Bulletin de Service

Concerne: Actuator 2/4WD
4WD actuator
Modele: 550 H1 EGR

Bulletin Nr.: 06-2010

Photo 1: Cheminement câblage **corrigé** Verlegung der Verkabelung 2/4WD Stellmotor

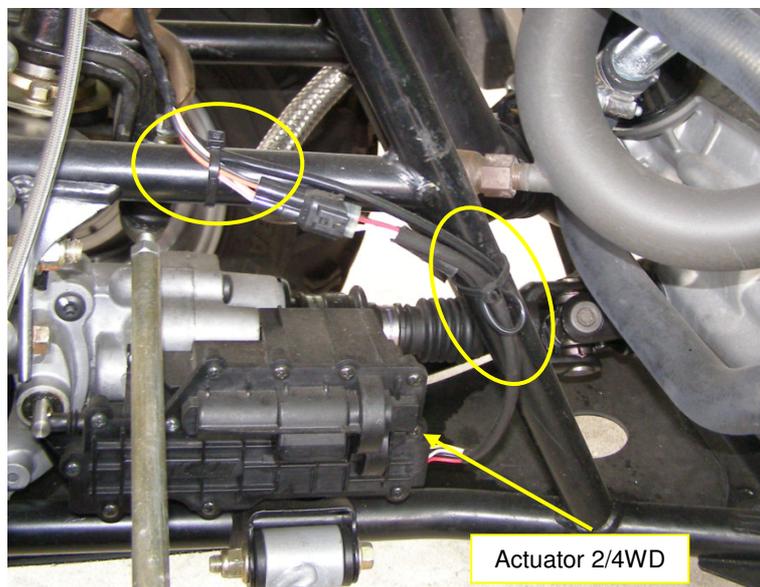
Symptôme: Dans quelques cas isolés il y a possibilités d'endommagement du câblage électrique de l'alimentation de l'Actuator 2/4 WD (4WD Actuator).

Remède: Changement du cheminement du câblage d'alimentation

- 1.) Enlever la selle de l'assise et le couvercle de la batterie selon procédure. Déposer de la batterie selon la procédure du manuel de service et d'entretien.
- 2.) Découper ou enlever les fixations, collier plastiques (Sens de la marche, axe avant gauche) de l'Actuator 2/4WD (4WD Actuator)
(Voir photo1, page 2, **l'exemple n'est pas représentatif- déjà corrigé**).

- 3.) Séparer les connecteurs de l'Actuator 2/4WD (4WD Actuator)
- 4.) Changer le cheminement du câblage selon la Photo 1 page 2.
Positionner et fixer le câblage avec des colliers.
- 4.) Remonter la batterie selon le Manuel de service Arctic Cat.
Voir point 1 montage a l'inverse du démontage
